НАША КОНСУЛЬТАЦИЯ

На вопросы читателей отвечают авторы.

Рис. 2

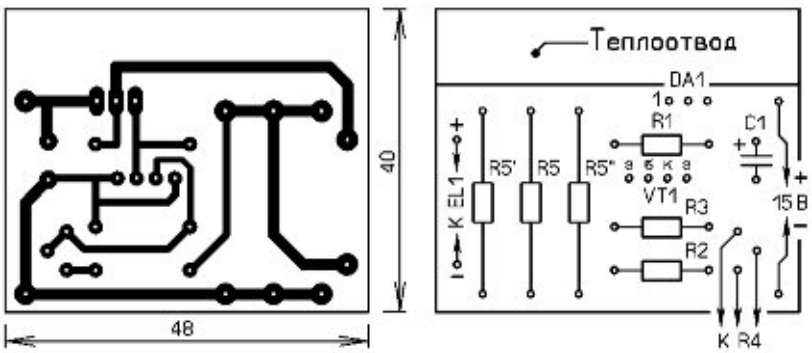
Чертёж печатной платы и расположение элементов приведены на **рис. 2**. На ней установлены все элементы, кроме резистора R4. При разводке платы оказалось целесообразным резисторы R2 и R4 поменять местами. Параллельно резистору R5 предусмотрена установка ещё двух — R5′ и R5″. Для удобства монтажа при замене транзистора VT1 из иных серий, чем указанные в статье и с другим расположением выводов (КТ315Г, 2SC1740 и др.), предусмотрены четыре контактные площадки с отверстиями. Если нет надобности в оперативном изменении тока стабилизации, переменный резистор R4 можно заменить подстроечным, например СП3-38а, и установить его на плате в имеющиеся отверстия.
